改善箇所説明図

燃料リターンパイプ

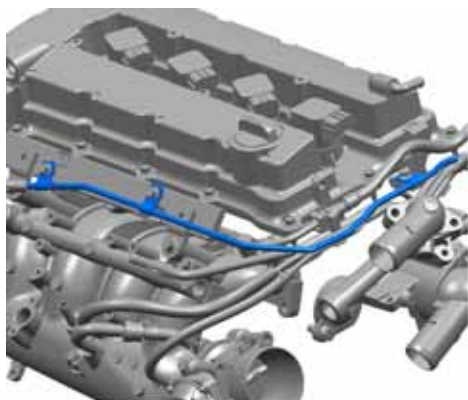
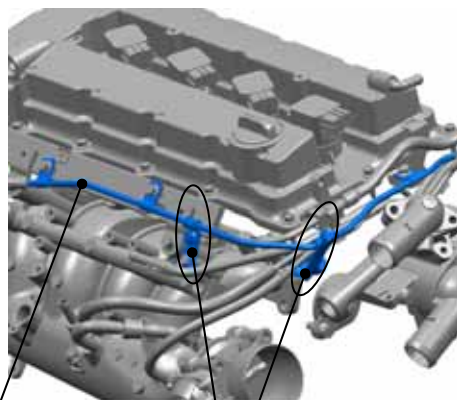
エンジンの燃料装置において、燃料リターンパイプの固定構造が不適切なため、エンジン振動により当該パイプ固定部の応力が高くなるものがある。そのため、そのまま使用を続けるとパイプに亀裂が発生し、燃料が漏れるおそれがある。

固定ブラケット追加(2箇所)

全車両、燃料リターンパイプの固定構造を変更するとともに、燃料リターンパイプを新品と交換する。
